CHAPITRE 3

**Réponses aux questions/commentaires du MDDEP
(4 août 2006)**

3 RÉPONSES AUX QUESTIONS/COMMENTAIRES DU MDDEP (4 AOÛT 2006)

Graphique 3.4 Risque individuel de décès – Secteur Lévis - Boucherville

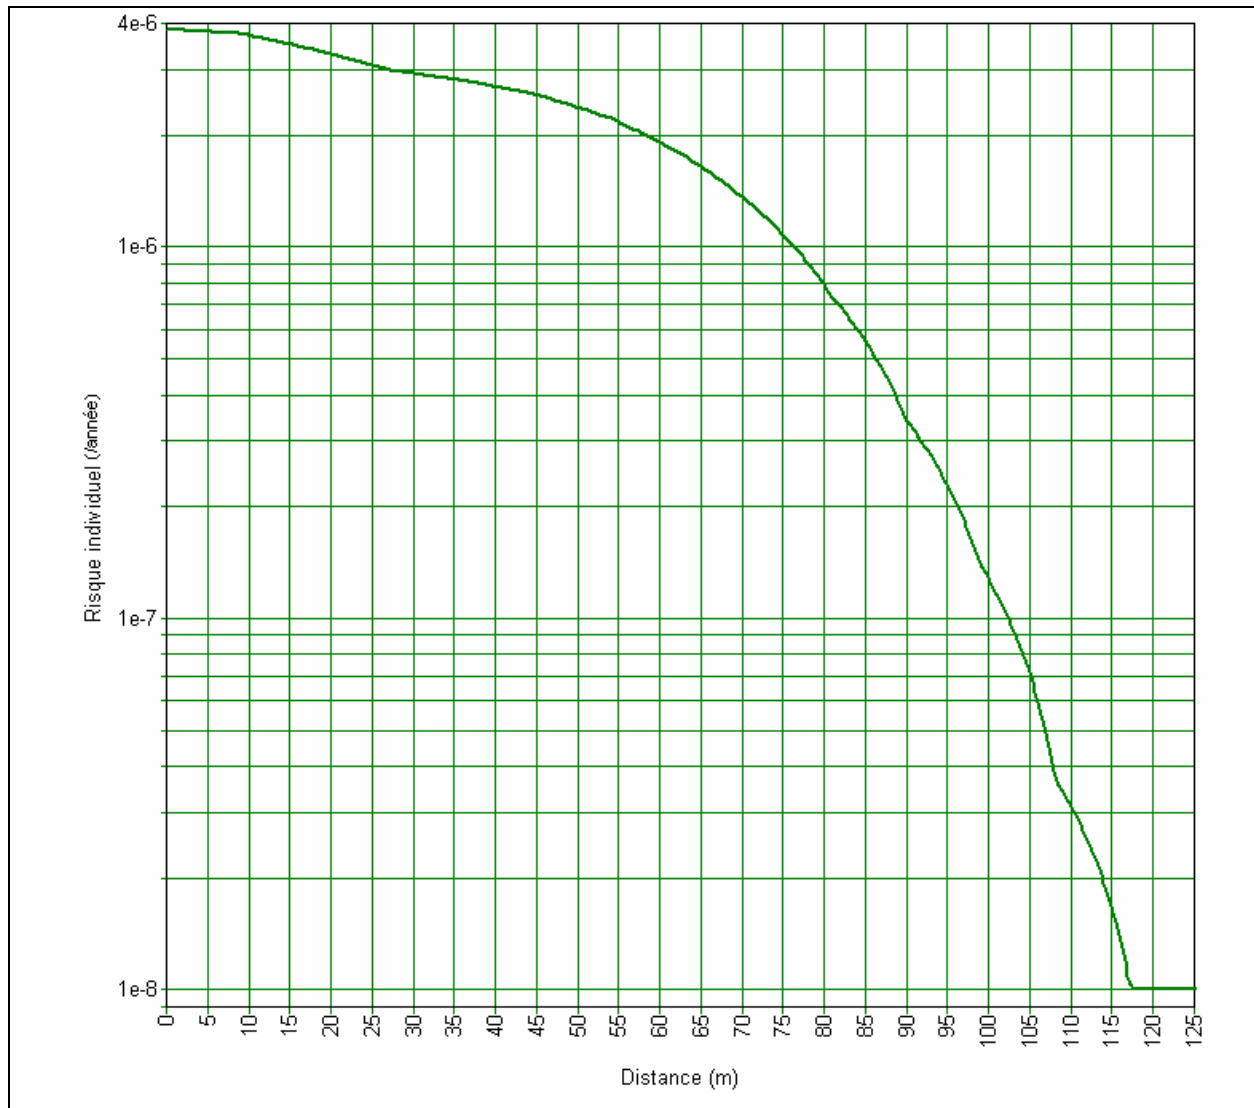
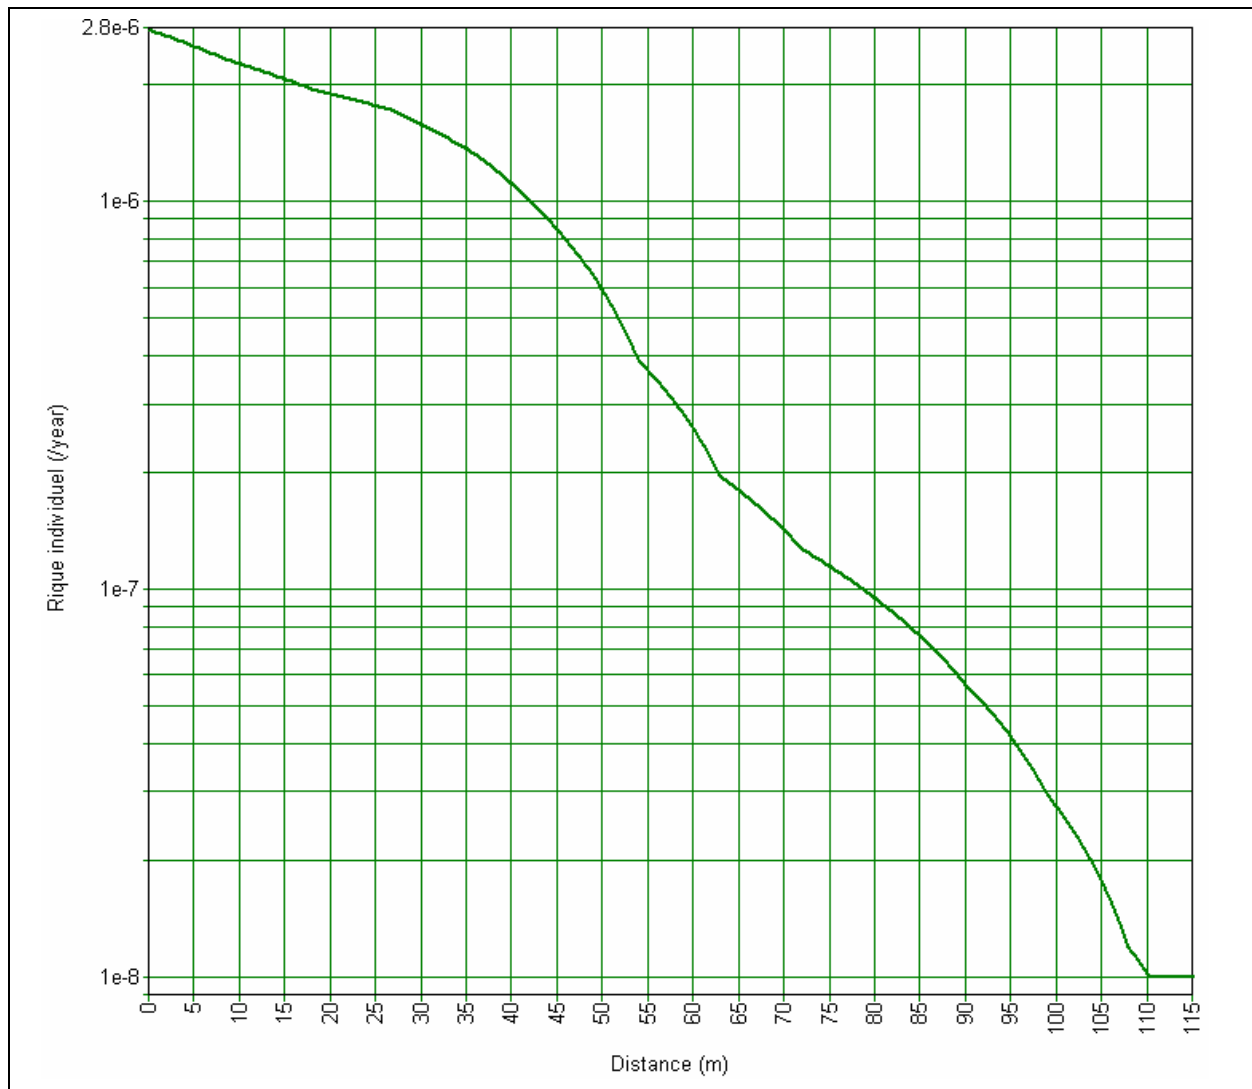
QC-111 Page 4-14. Pour les fins de planification d'urgence, fournir une représentation cartographique des zones de conséquences (isocontours) présentées dans l'analyse de risque d'accident et identifier la liste détaillée des éléments sensibles se trouvant dans ces zones de conséquences.

Si on présume que le risque individuel demeure constant tout au long du pipeline, le risque individuel d'un déversement sur un sol plat pour le secteur Lévis – Boucherville et le secteur de Montréal-Est est illustré aux graphiques 3.4 et 3.5 respectivement.

Considérant les critères d'acceptabilité du risque du CCAIM pour l'utilisation des terrains, reproduit à la figure 3.2, le développement à proximité de l'oléoduc ne subira pas un risque inacceptable s'il est destiné à des fins commerciales, pour des édifices à bureaux ou pour du développement résidentiel de faible densité.
